## PROGETTO GUIDA / PROGETTO UNITARIO TR 04b\*

*'Nuovo centro della città  
zona n° 2 del Programma Direttore'*

### RELAZIONE TECNICA

Indicazioni interpretative e correzione errori materiali

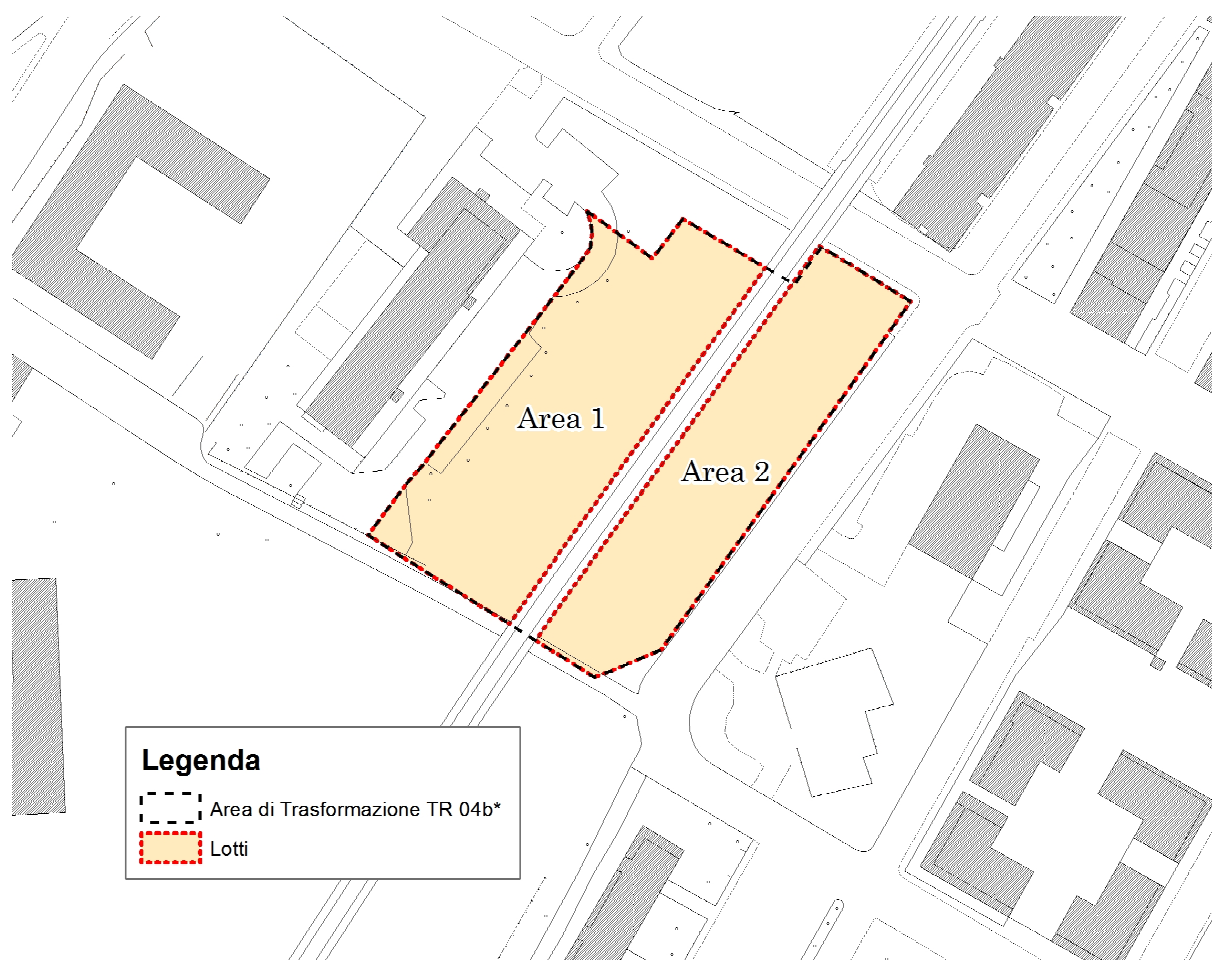
Di seguito si riporta l' elaborato con l' individuazione dei due lotti distinti, denominati **Area 1** e **Area 2**, così come individuati nel Progetto Guida / Progetto Unitario approvato (pag. 47).

Per quanto sopra argomentato si precisa quindi che, in alternativa alla realizzazione contestuale e complessiva dell' Area di intervento nella sua totalità, è consentita anche la realizzazione distinta e separata delle 2 Aree in cui risulta articolato il Progetto Unitario (Area 1 e Area 2), in coerenza con l'impianto complessivo dello stesso.
